熊取事業所第3次設工認コメント対応整理、補正申請書反映状況表 (R2/06/19)

○12月19日コメント

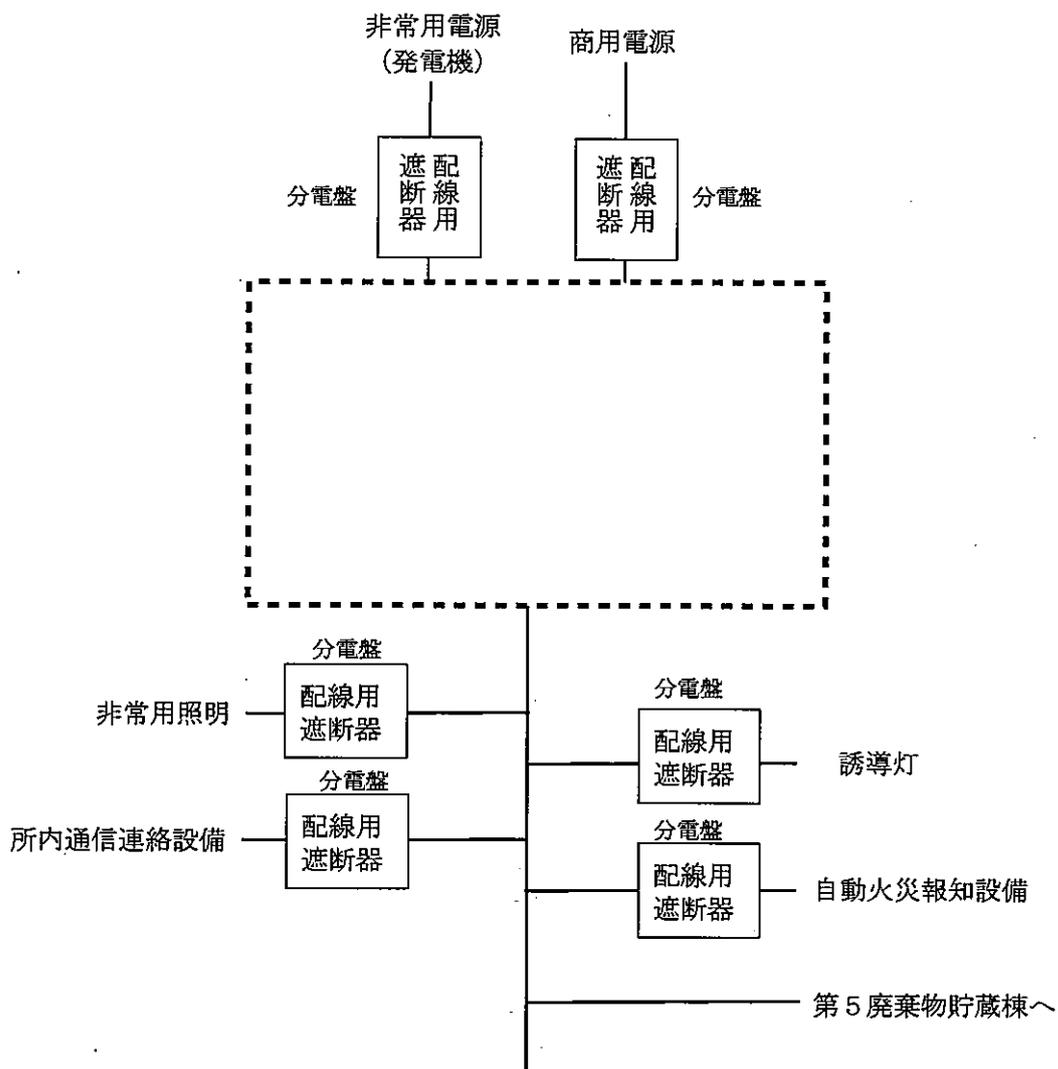
Q2-26: 消防法に基づき設置するとしている自動火災報知設備について、設工認と許可で員数が異なるので確認すること(図リ-4-1-3(Pリ-41)の配置は、天井の撤去を考慮しても許可の記載と大きく異なる)。

事業変更許可申請書 P10 では、万一の火災を早期に感知し報知するための火災感知設備である自動火災報知設備を消防法に基づき設置すると記載している。また、火災感知設備の設置については、消防法の設置基準に対して裕度のある設計とすることを記載している。

第1加工棟については、従前天井ボードに取り付けていた自動火災報知設備（感知器）の耐震補強の観点から天井ボードを撤去して建物の構造材に直接取り付けることとする。天井ボードを撤去した場合、事業変更許可申請書P添5別チ-14の図で天井裏に設置と記載している熱感知器（スポット型）のうち、消防法施行規則第23条により、天井高さが8m以上になる箇所については煙感知器に変更する必要がある。煙感知器は、設置単位の床面積が、熱感知器より広がるため、公設消防と協議の上、員数を変えている。熱感知器（分布型）は、取り付けの耐震補強の観点から煙感知器に変更する。

本設工認申請で、自動火災報知設備の配置は事業変更許可申請書に示した配置から変更しているが、事業変更許可申請書に示した基本的な設計方針に変更はない。

図 熊取事業所南側の町道と、加工施設の建物配置

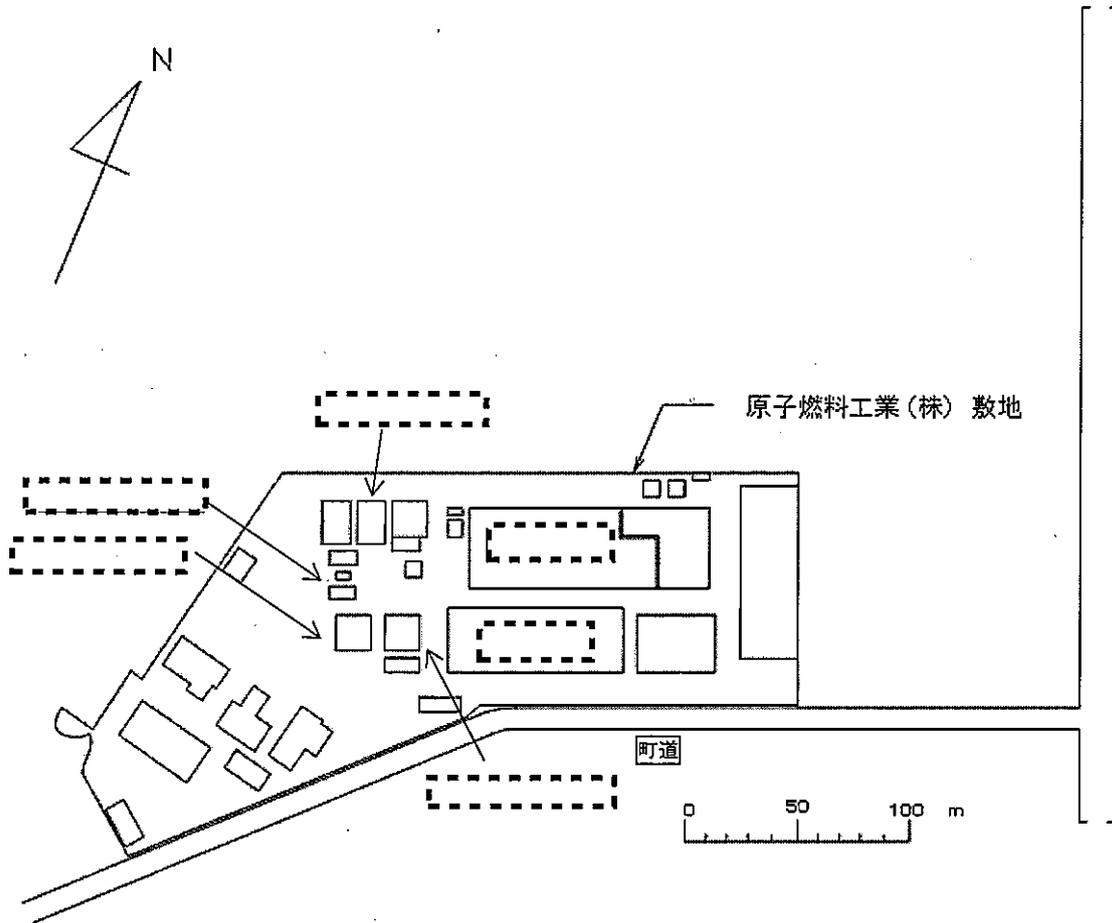
Q2-51:熊取事業所南側の町道で発生するおそれのある交通事故が、第1加工棟、第5廃棄物貯蔵棟に影響を及ぼすおそれがないことを説明すること

A2-51:熊取事業所南側の町道と、本加工施設の建物配置を下図に示す。第1加工棟、第5廃棄物貯蔵棟は町道と離れた位置にあり、町道で発生するおそれのある交通事故が、第1加工棟、第5廃棄物貯蔵棟に影響を及ぼすおそれはない。
